Réponses à la demande d'information du 25 juillet 2025 -
Informations complémentaires sur l'avis de changement au
projet minier Whabouchi du 25 janvier 2025

ENV0514-1525-00

Mine Whabouchi – Nemaska Lithium
17 septembre 2025

Baie James (Québec)

Figure 2. Modélisation de l'aire d'entreposage des conteneurs de concentré envisagée

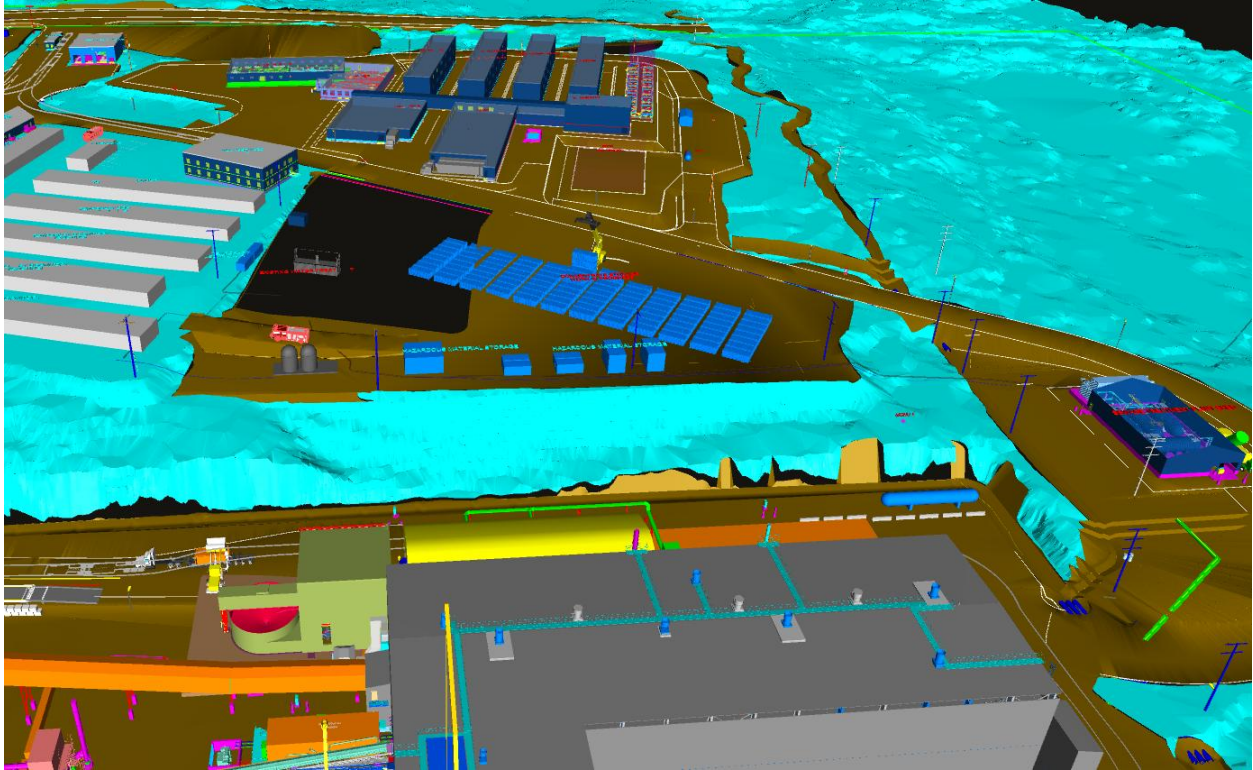
Le promoteur prévoit un nouveau dôme pour l'entreposage du concentré pour réaliser les étapes de mélange final du concentré et de chargement des camions ainsi qu'une nouvelle aire d'entreposage de conteneurs de concentré prévue pour être aménagée au nord du site industriel.

L'utilisation de ce dôme constitue une mesure d'atténuation pertinente concernant la protection de la qualité des eaux de surface et souterraines. Cependant, plus d'information concernant l'aire d'entreposage de conteneurs de concentré serait nécessaire pour compléter l'évaluation des impacts potentiels sur la qualité de l'eau du milieu récepteur.

- x) *Présenter davantage d'information concernant l'aire d'entreposage de conteneurs de concentré, notamment :*
- *Sa localisation*
 - *La gestion des eaux sur le site ;*
 - *Les mesures de protection des eaux de surface et souterraines (p. ex., l'utilisation de conteneurs fermés limitant la percolation et le ruissellement des eaux issues du concentré).*

L'aire pour l'entreposage des conteneurs de concentré sera aménagée sur le surplomb rocheux au nord de l'usine. Le secteur fait partie des aires dont les eaux sont déjà captées par le système de gestion des eaux du site. Un faible dénivelé sera aménagé afin de favoriser l'écoulement de l'eau vers les fossés à proximité qui se rapportent au bassin d'eau de la mine (BC-11).

Figure 3. Modèle virtuel du silo à résidu et de la pile d'urgence

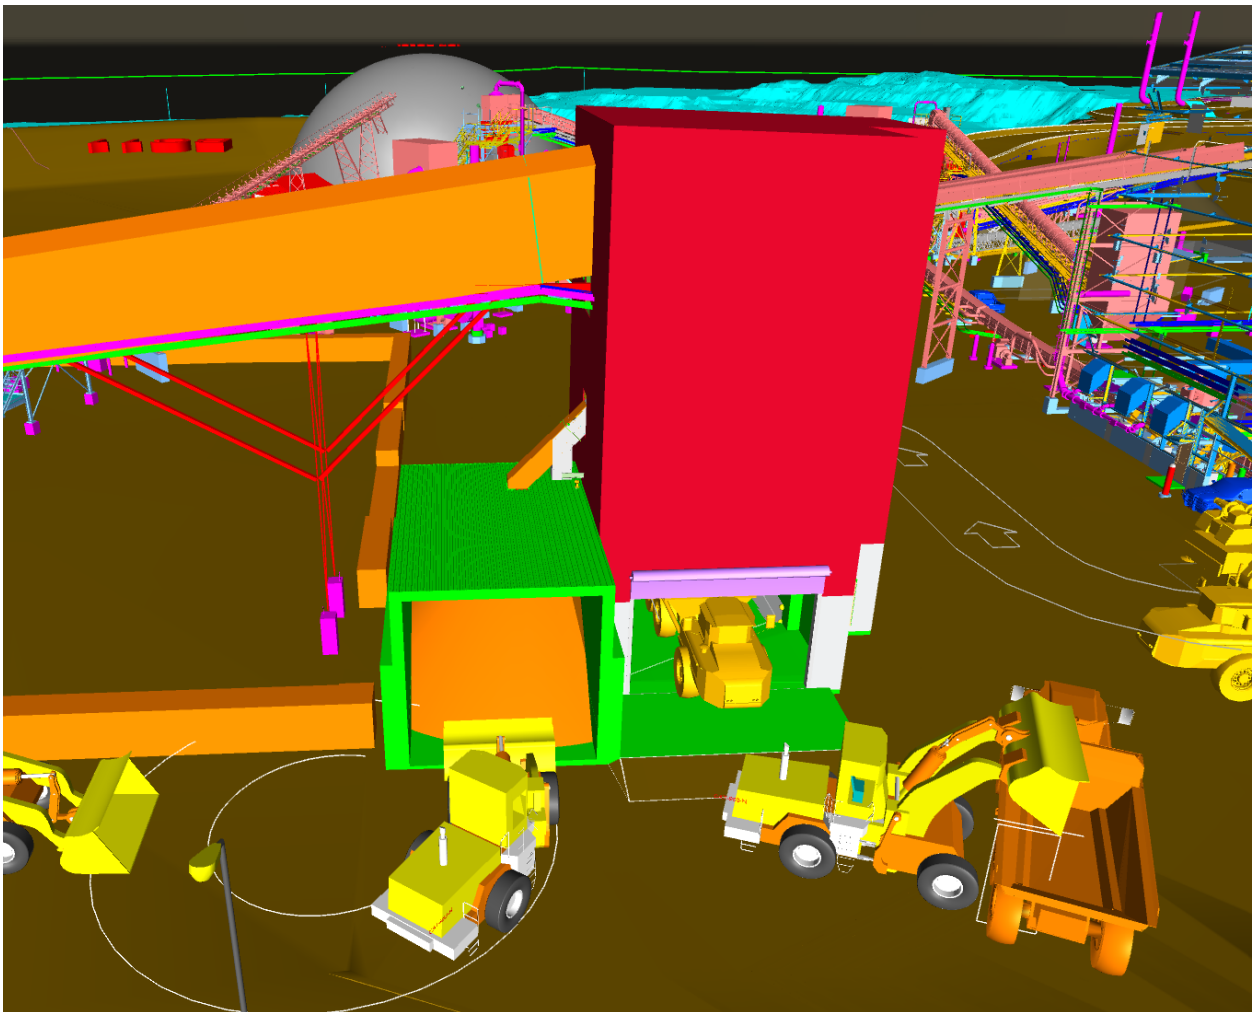
Le promoteur prévoit une nouvelle pile de minerai fin de 12 000 tonnes qui sera aménagée à l'extérieur près du bassin BC-11 et recouverte d'un dôme visant à limiter les émissions de poussières à l'atmosphère. Le promoteur prévoit également une pile de contournement du circuit de concassage d'une capacité de 750 tonnes, afin de recevoir le minerai suivant un bris ou un blocage. Selon les contours piézométriques présentés à la carte 3.6 du programme de suivi (annexe C [GCM Consultants, 2024]), l'eau souterraine à l'endroit de cette pile de contournement ne serait pas nécessairement dirigée vers la fosse et captée parmi les eaux de surface lors des premières phases du projet. Le promoteur ne présente pas de mesure en lien avec la qualité des eaux du milieu récepteur.

- xv) *Présenter des mesures de protection des eaux souterraines ou justifier l'absence de telles mesures en lien avec la pile de contournement, la nouvelle halde à rejets et la pile d'entreposage d'urgence.*

Tel qu'illustré par la capture d'écran du modèle virtuel du site (Figure 3), la conception de la pile d'urgence a été revue afin d'être entreposée sous un abri et sur une surface bétonnée. La fonction primaire de l'abri est de protéger contre l'érosion éolienne. De même, la fonction primaire de la surface bétonnée est de faciliter la manipulation du matériel. Cependant, ces deux ajouts (en vert) agiront également comme mesure de protection des eaux.

1A. PLAN D'AMÉNAGEMENT DU SITE WHABOUCHI (GCM, 2025)

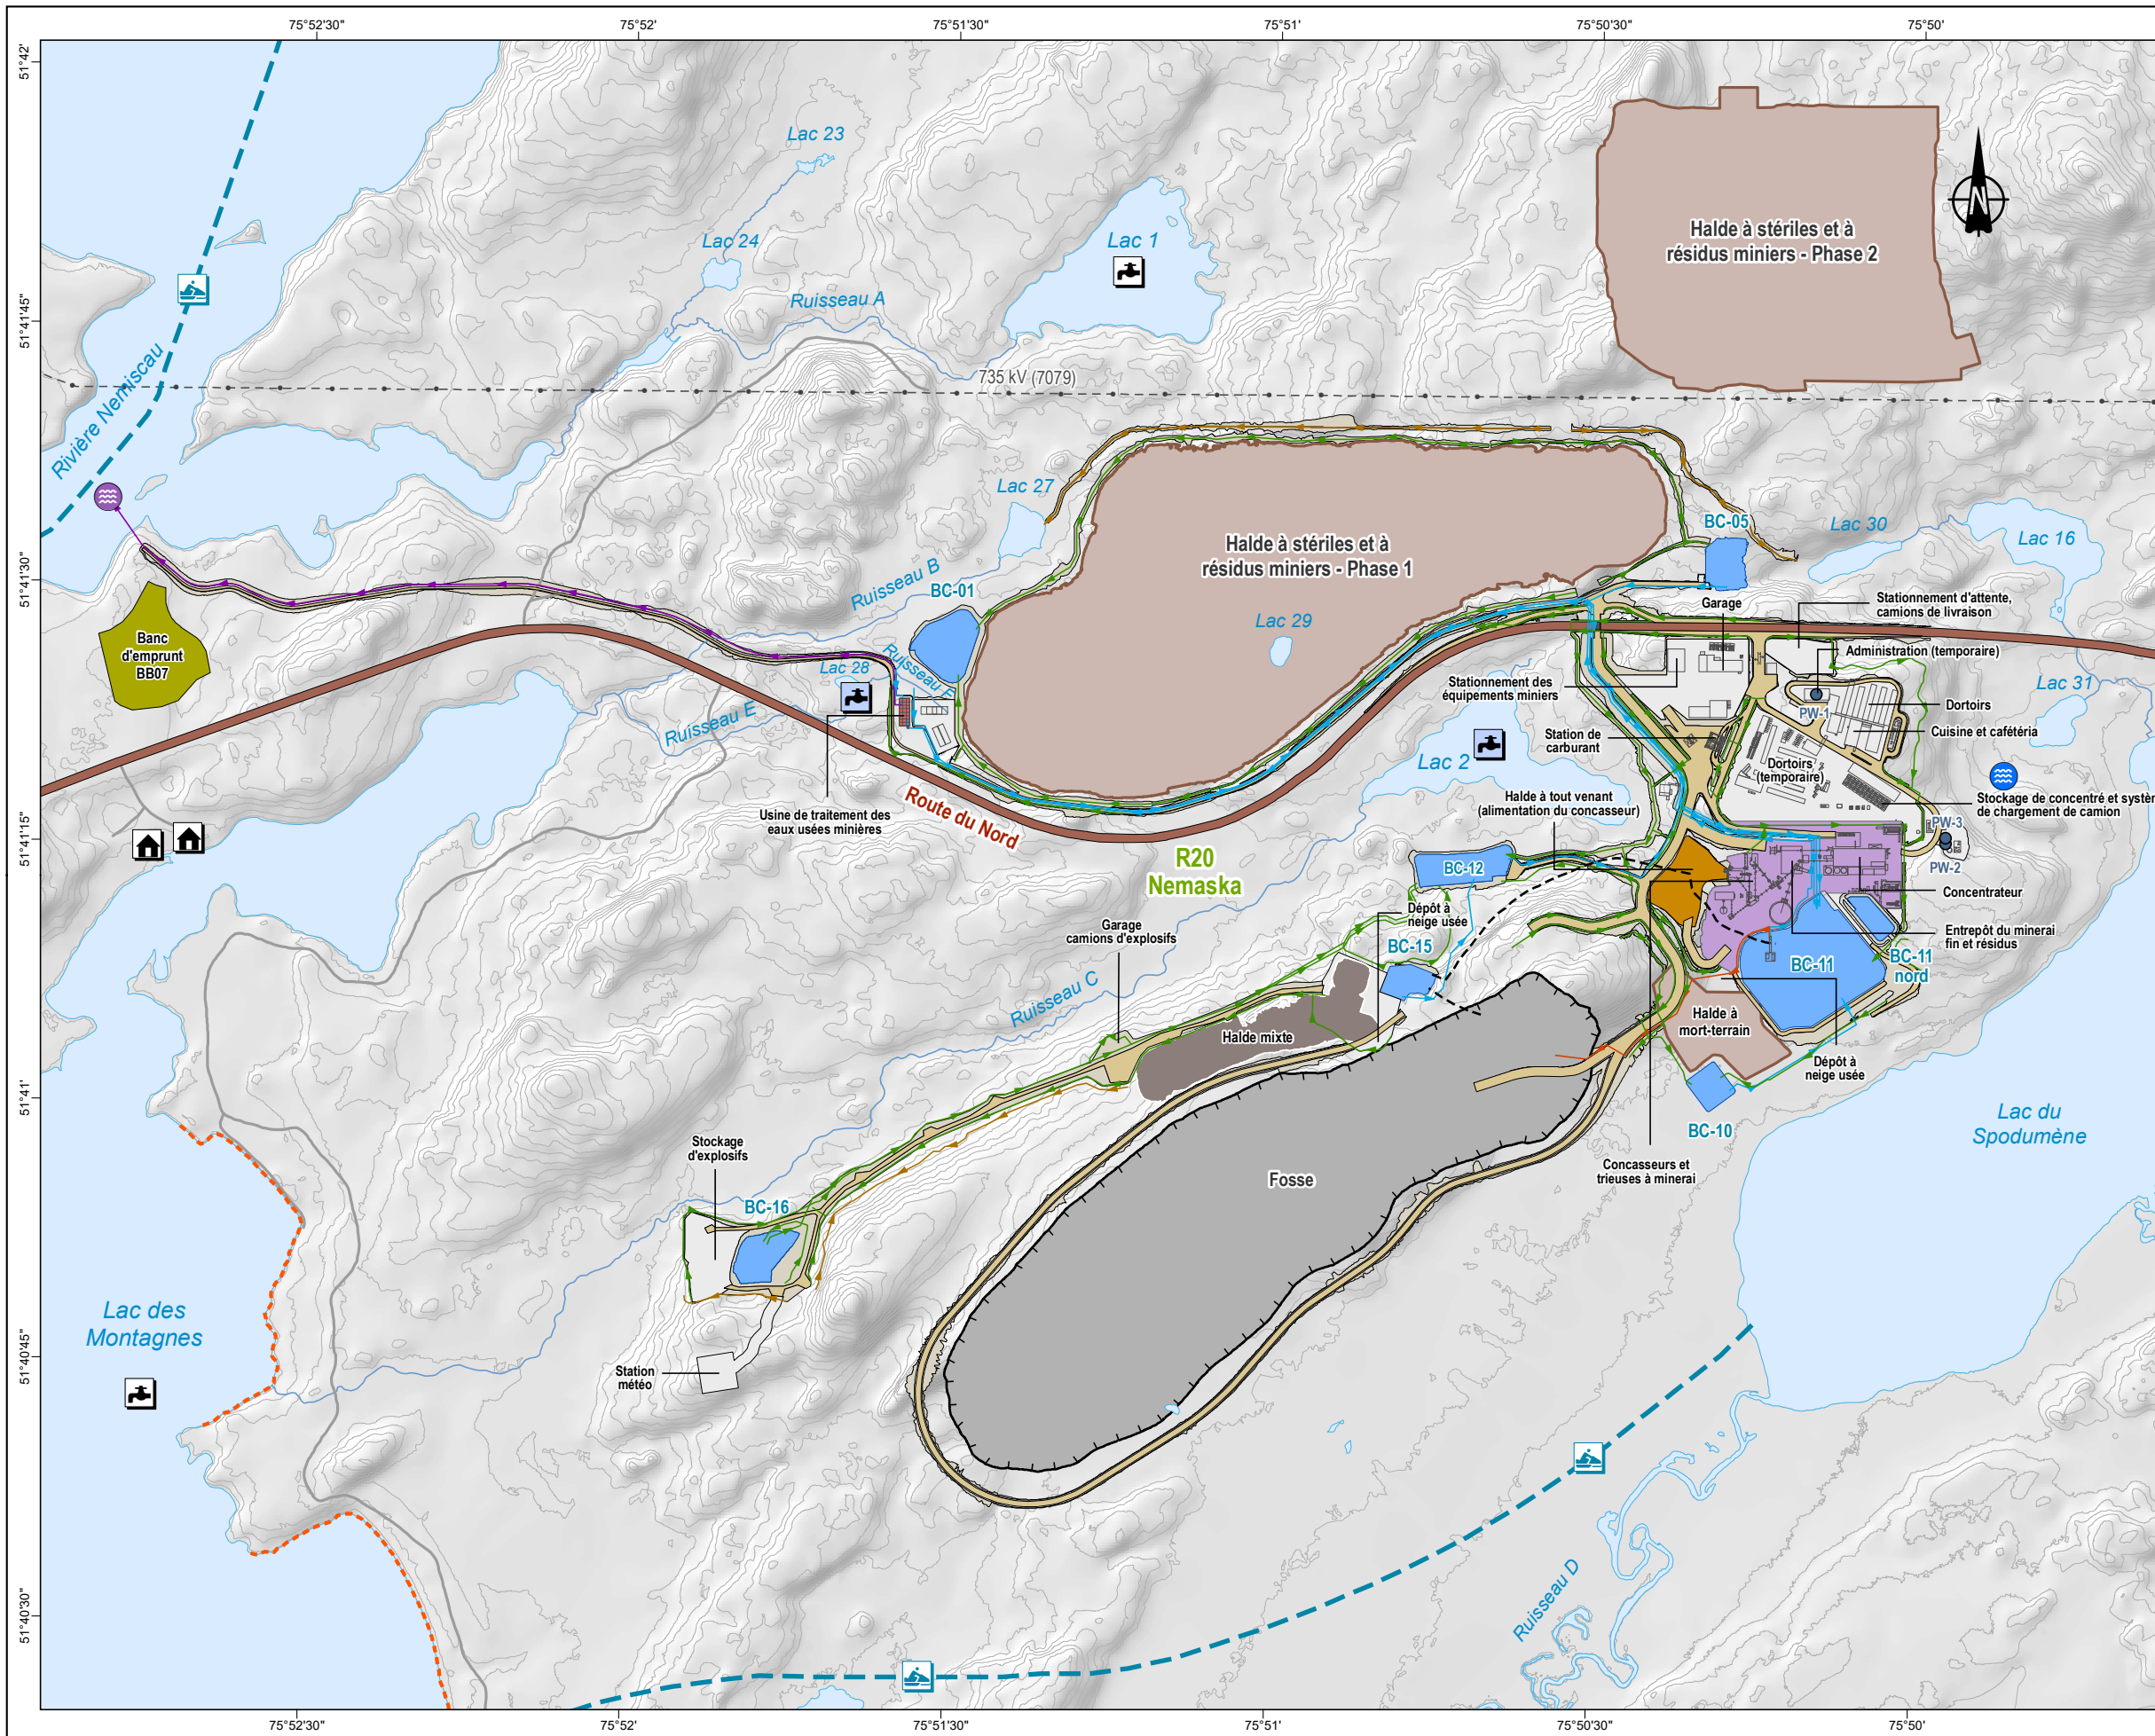
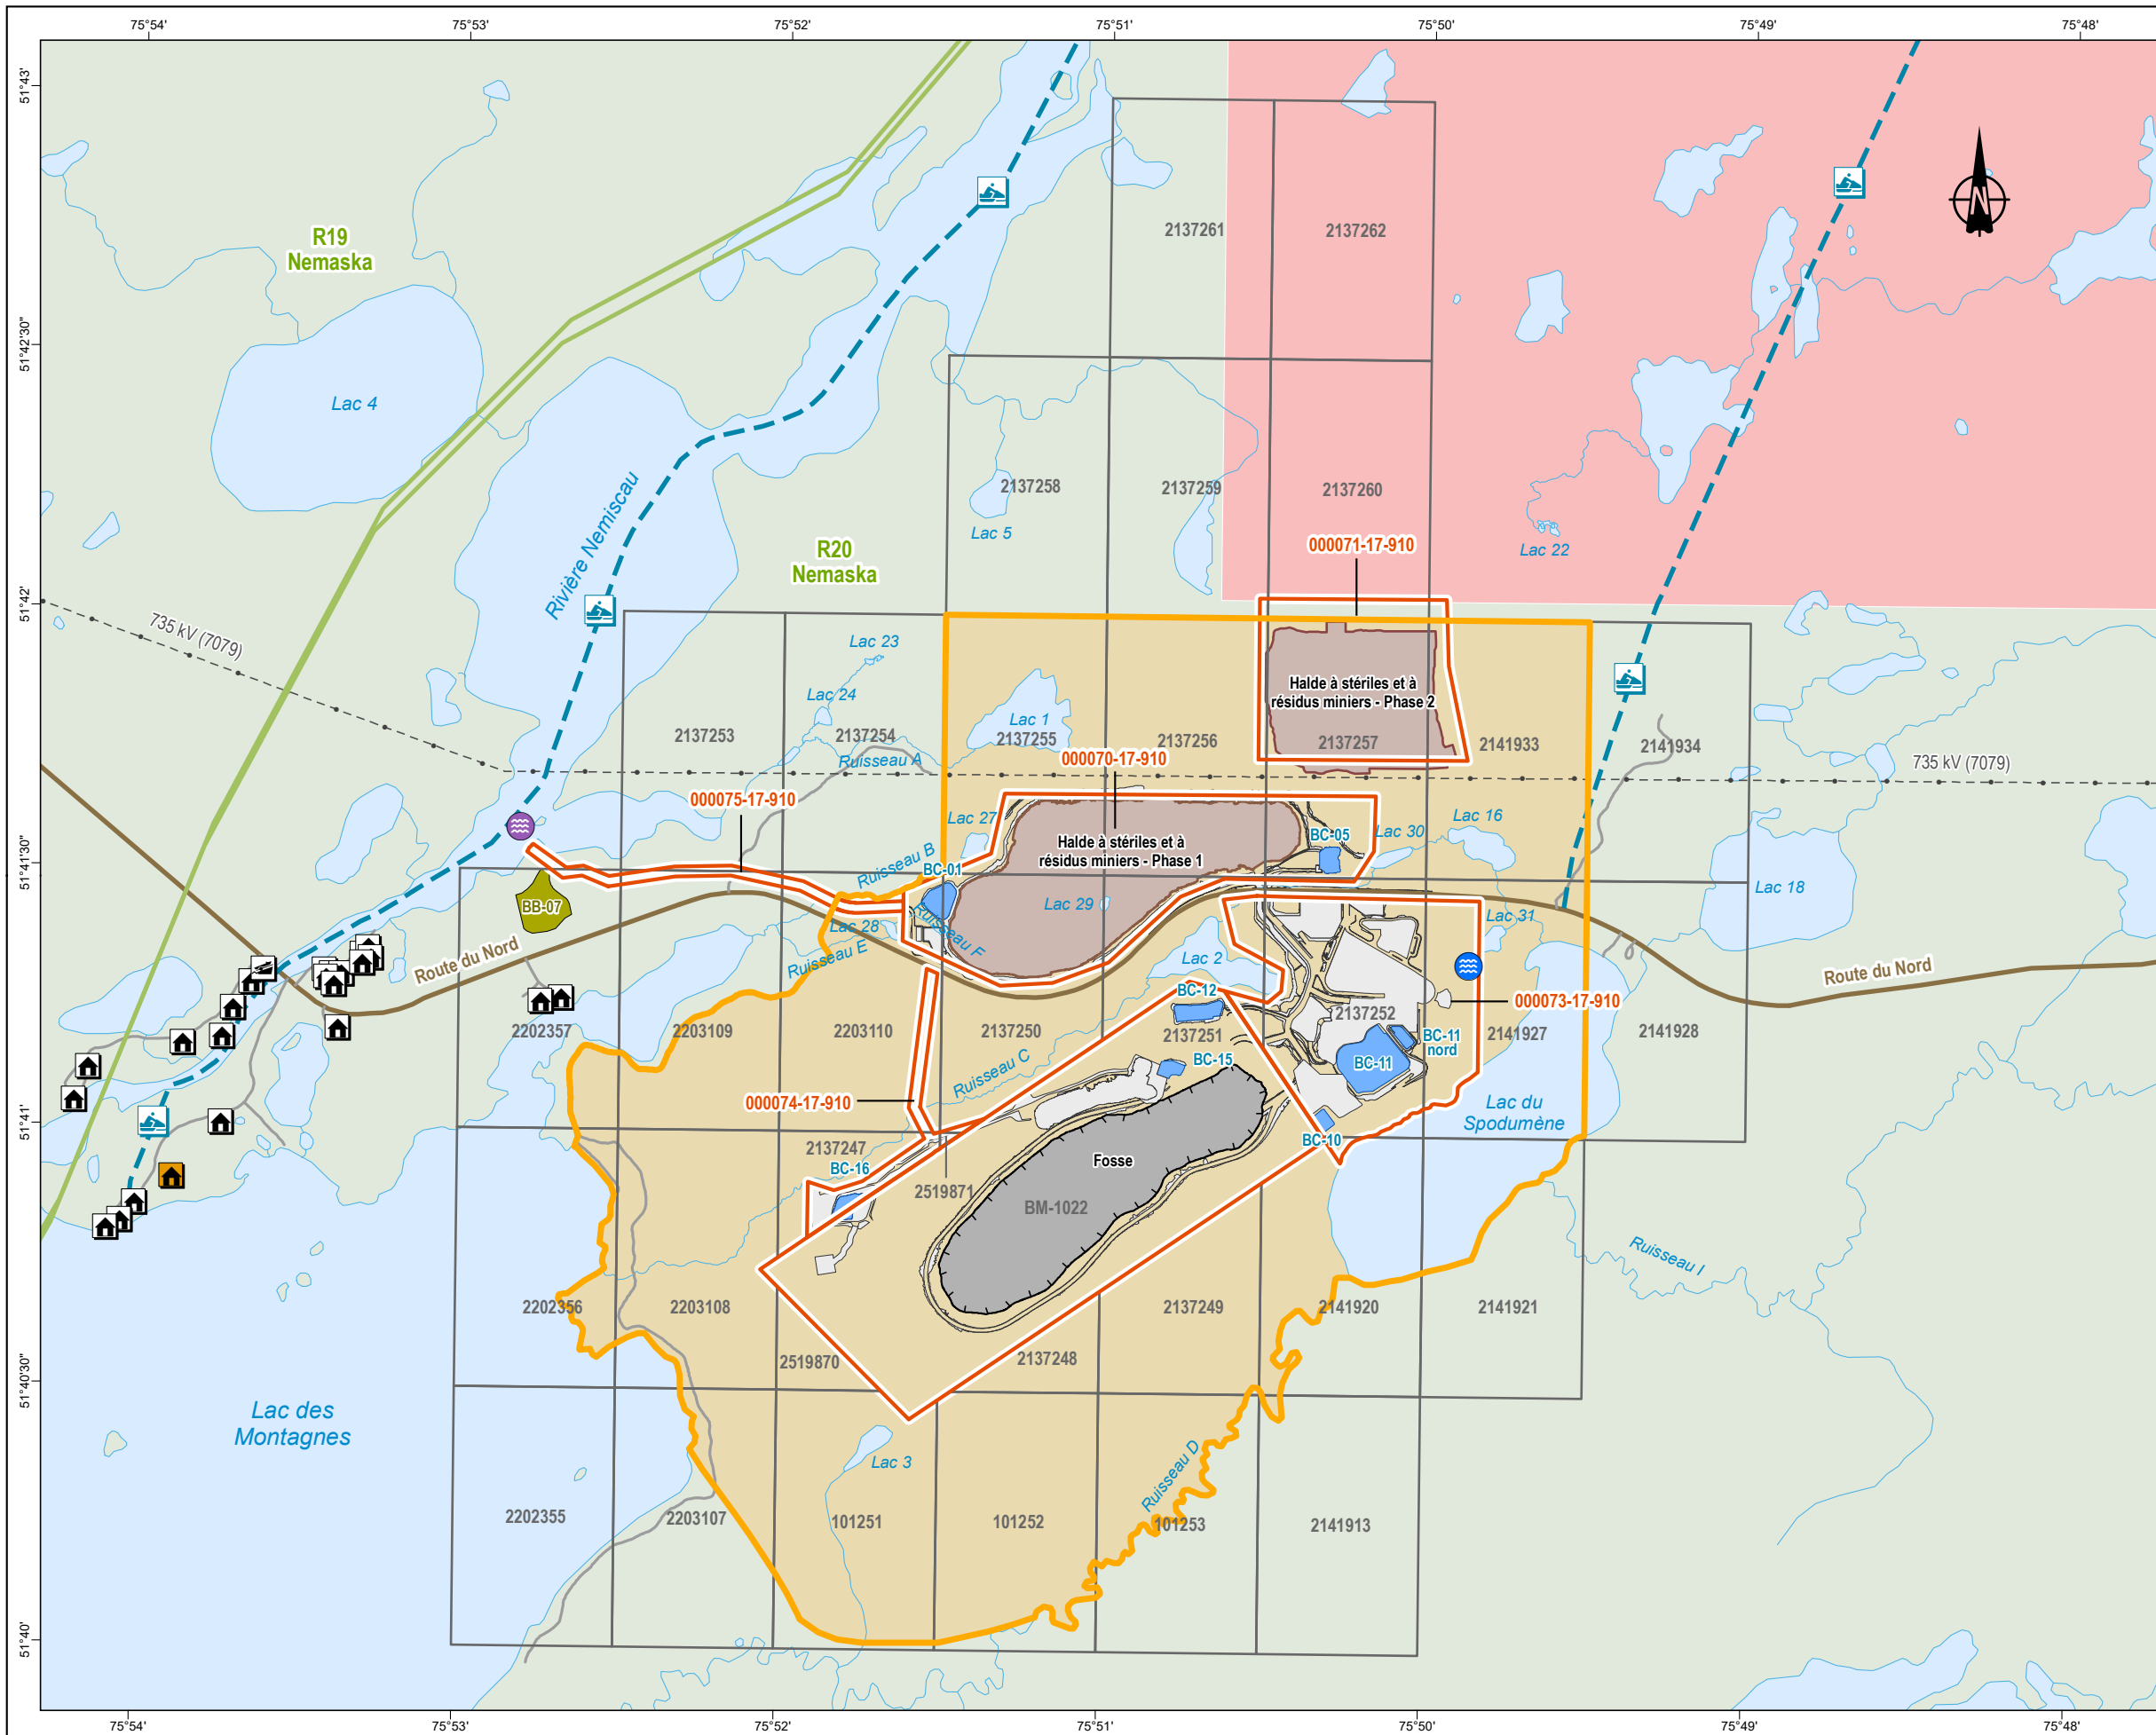
Le plan d'aménagement du site Whabouchi qui apparaît à l'annexe A des Réponses aux questions et commentaires (GCM Consultants, 2025) montre seulement deux camps cris sur les berges du Lac des Montagnes alors que la figure 9 du Rapport d'évaluation d'impact (2015) montre plusieurs camps cris et notamment le Bible Camp, qui était un lieu valorisé par la communauté qui accueillait des groupes d'enfants pour des séjours culturels l'été.

- i) *Clarifier la raison pour laquelle tous les camps de la figure 9 n'apparaissent pas dans la figure à l'annexe A. Le cas échéant, fournissez une figure révisée qui comprend tous les camps cris.*

Cependant, le tableau 7-1 (GMC Consultants, 2024) présente l'utilisation du bassin BC-16 concernant la mise à jour de 2024, mais qui n'aurait pas été prévu lors de la mise à jour de 2019. Ce bassin ne semble pas être localisé à l'annexe A2 ni à la figure 7-2 et il est absent du bilan d'eau de la figure 7-3. La localisation de ce bassin ainsi que de son utilisation devraient être présentées afin de compléter l'évaluation des impacts concernant le système de gestion des eaux.

xi) *Présenter la localisation du bassin BC-16 et décrire son utilisation prévue.*

La carte 1 du document Réponses aux questions et commentaires (GCM Consultants, 2025) semble ne pas être à jour. Comme mentionné à Pêches et Océans Canada le 6 mars 2025, le promoteur a décidé de déplacer légèrement vers le nord le bassin BC-01 par rapport à son emplacement initial, afin d'éviter qu'il n'empiète sur le ruisseau F et ainsi éviter de déclencher un processus d'inscription des plans d'eau où vivent des poissons à l'annexe 2 du Règlement sur les effluents des mines de métaux et des mines de diamants. Cette information a également été transmise à l'AEIC le 24 mars 2025.

xii) *Mettre à jour les cartes en respectant les limites actuelles du plan d'aménagement et notamment en ce qui a trait au bassin BC-01 et le ruisseau F.*

La figure 9 et le plan d'aménagement dont la version mise à jour est présentée à l'Annexe 1 ne présentent pas la même échelle. Les camps n'apparaissent pas à la nouvelle carte puisqu'ils sont situés plus à l'ouest que la vue proposée. L'échelle utilisée pour le plan d'aménagement permet de visualiser la plupart des détails faisant l'objet de l'avis. La carte des titres miniers jointe à l'Annexe 1 est réalisée à une plus grande échelle et permet de visualiser l'emplacement des camps cris à proximité du site.

Tel qu'illustré au Plan d'aménagement du site mis à jour en date de juillet 2025 et joint à l'Annexe 1 du présent document, le BC-16 est situé à l'extrémité sud-ouest du site minier Whabouchi. Sa fonction est de recevoir les eaux du chemin menant à la plateforme de stockage des explosifs. Originellement, seule une station de pompage était prévue au point bas pour remplir cette fonction, mais à la suite du dimensionnement des équipements, il a été jugé plus prudent de mettre en place un bassin afin d'atténuer les coups d'eau en cas de fortes pluies.

Le Plan d'aménagement du site mis à jour en date de juillet 2025 et joint à l'Annexe 1 du présent document montre le nouvel emplacement sélectionné pour le BC-01.
